FABRIKANTINFORMATION FOR ACCTIVA TWIN 15A

VIGTIG INFORMATION FOR ACCTIVA TWIN 15A

TILSLUTNINGSSKEMA **UDEN** DC/DC-OMFORMER

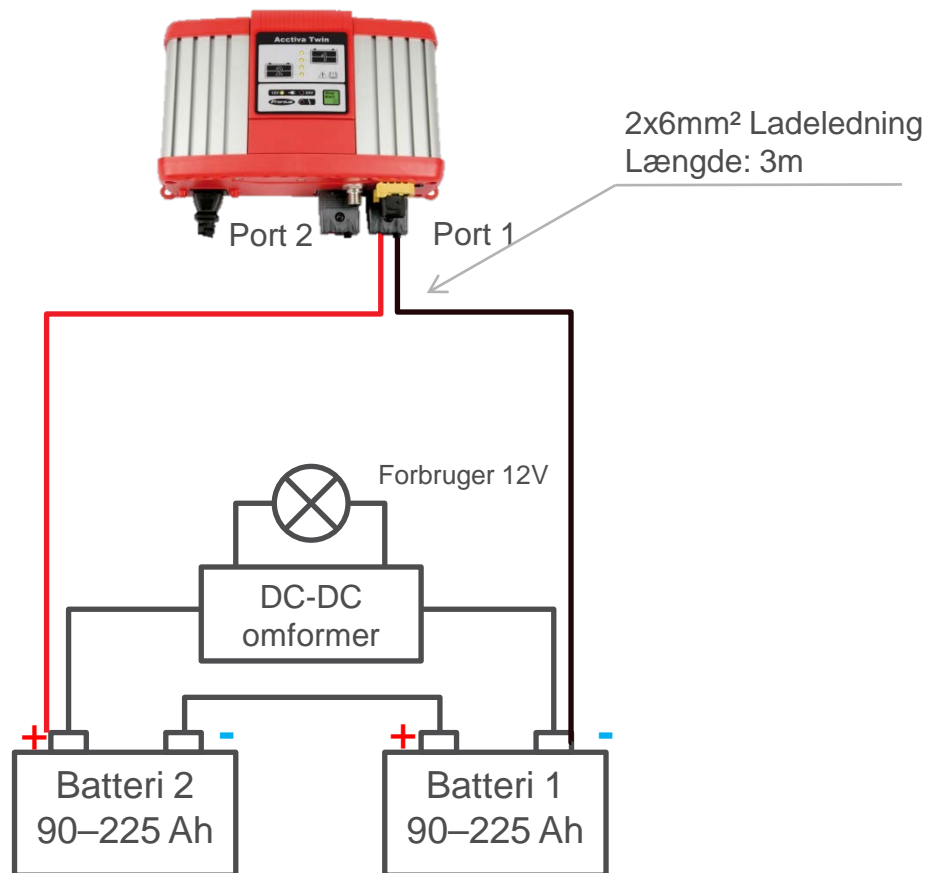
- / På grund af fortløbende teknisk videreudvikling af chassis-fabrikanter er krav til ladesystemet for 24V-systemer (2x12V-batteriet i serie) ændret.
- / Efterhånden er der installeret DC/DC-omformer fra 24V til 12V, i mange nye køretøjssystemer, til forsyning af 12V forbrugere. Dermed undgås direkte skævbekastninger på et enkelt 12V-batteri.
- / **Der kan være bestemmelser fra chassis-fabrikaten, at der kun må bruges 12V-forbrugere tilsluttet en DC/DC-omformer!**
- / Derfor disse ændringer for ladesystemet til køretøjer med installeret DC/DC-omformer:
 - / Ændring af forbindelser fra 2 x 12V til 24V
 - / Gennemførelse af softwareupdate til version V1.03
- / For alle køretøjsopbygninger som ikke bruger DC/DC-omformer, eller forbrugere forsynes direkte fra det enkelte 12V-batteri, er der ingen ændring i kabeltilslutninger. En softwareupdate er ikke nødvendig i sådan et tilfælde!

TILSLUTNINGSSKEMA ER IKKE MULIGT

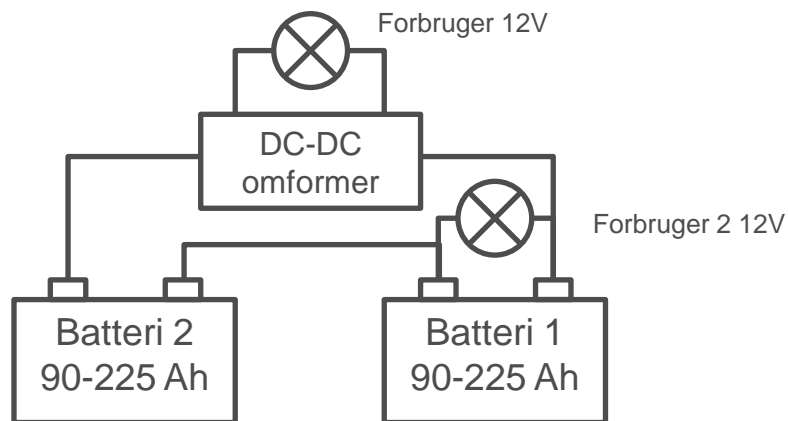
**Denne opstilling er ikke mulig med det bestående ladesystem!
Og heller ikke tilladt af chassis-fabrikant!**
